**Projet d'aménagement des Cinq Chemins  
Commune du Haillan  
(Gironde)**

**Avis de l'Autorité environnementale**  
(article L. 122-1 et suivants du Code de l'environnement)

Avis 2017-4617

Cartographies extraites du dossier.

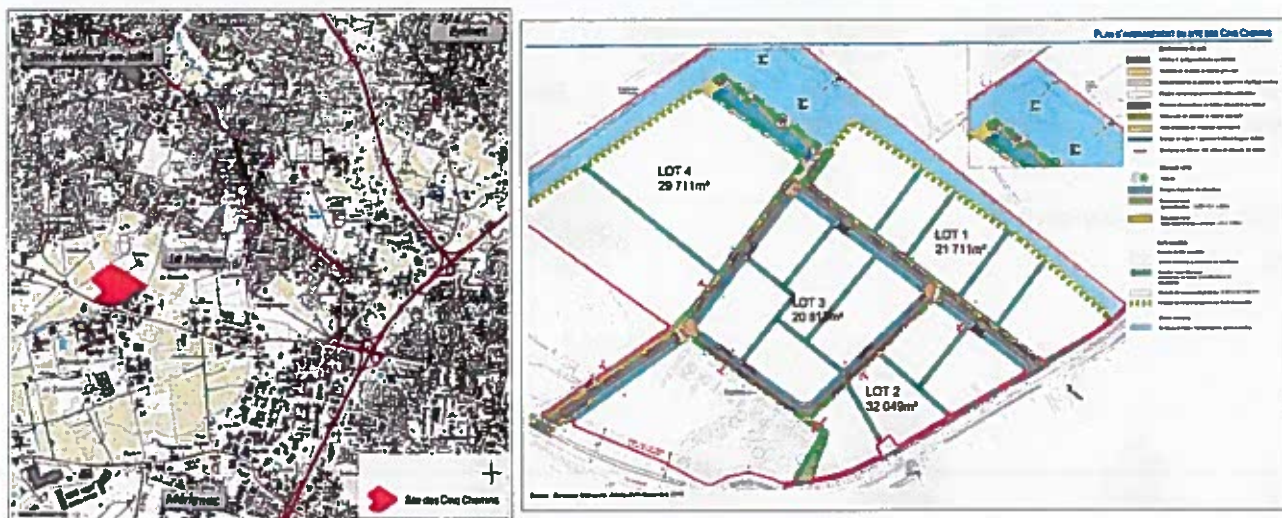
La localisation du projet et le principe d'aménagement sont représentés ci-dessous.
